国立研究開発法人日本原子力研究開発機構大洗研究所（南地区）

原子炉設置変更許可申請書（高速実験炉原子炉施設の変更）の本文及び添付書類の一部補正（第3回）の新旧対比表

【添付書類6（7.津波）】

第 7. 6. 3 図 行政機関による既往評価との比較

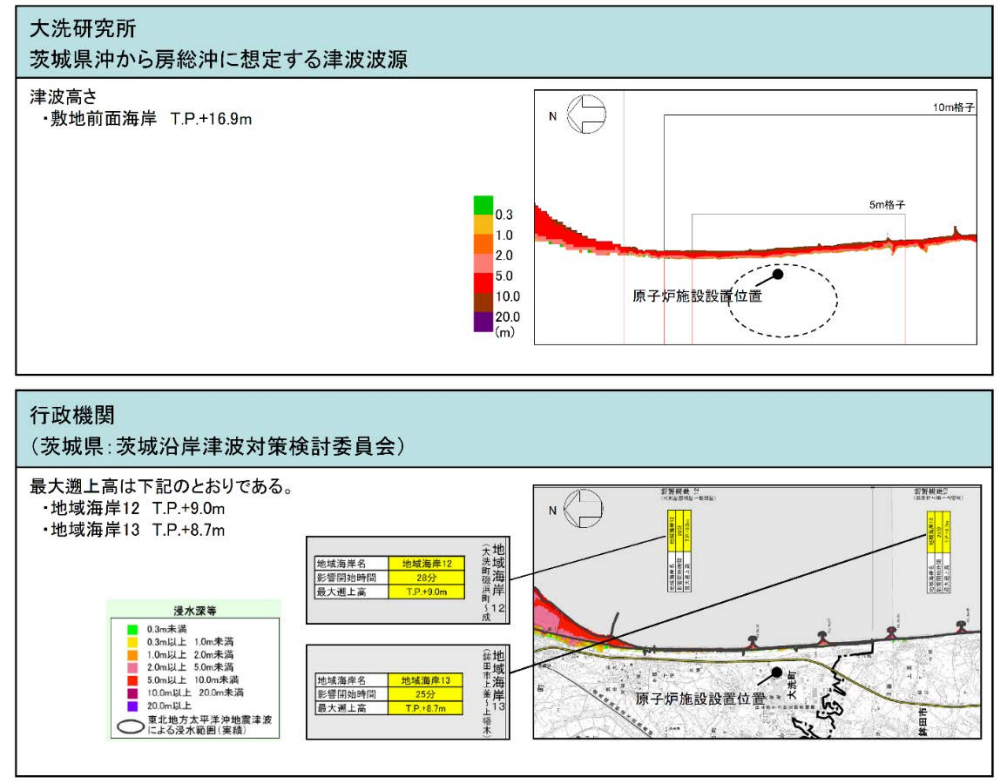
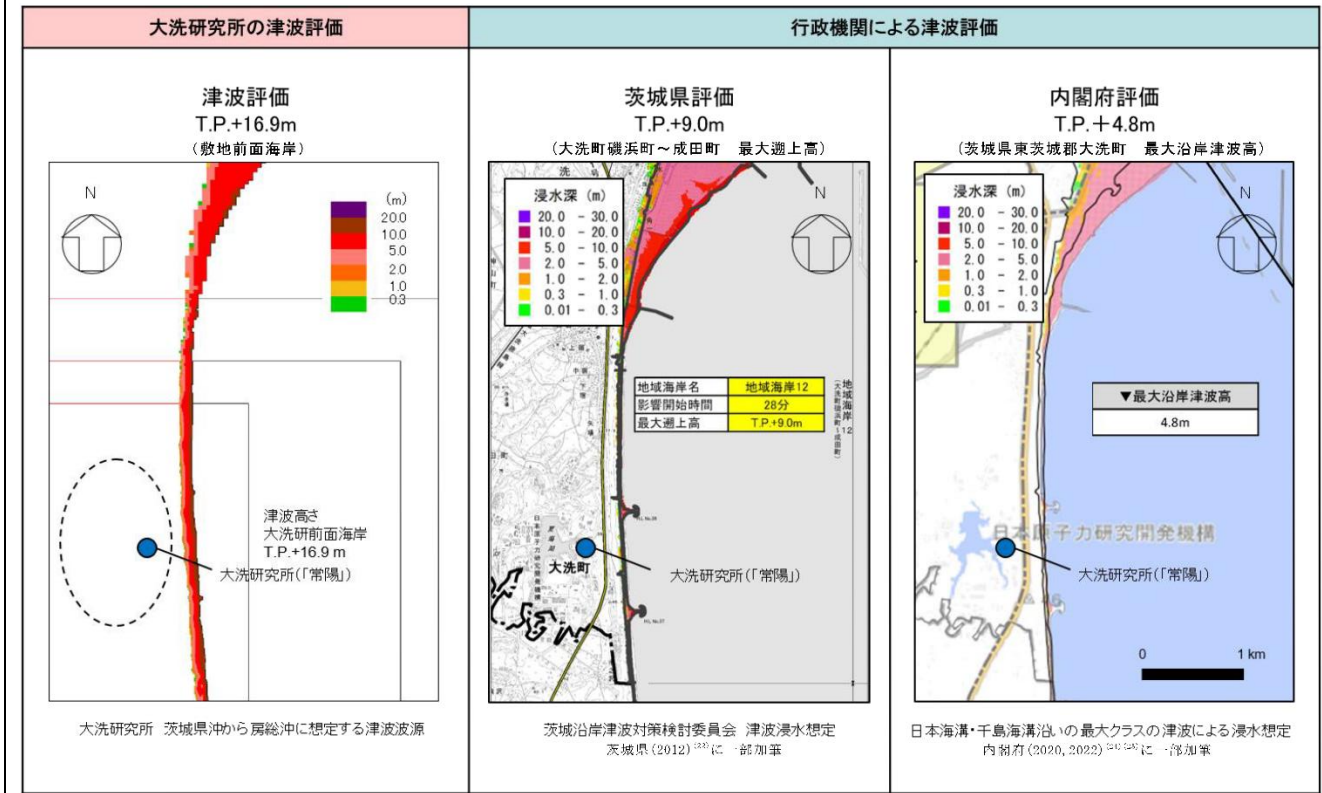
第 7. 6. 2 図 行政機関による既往評価との比較
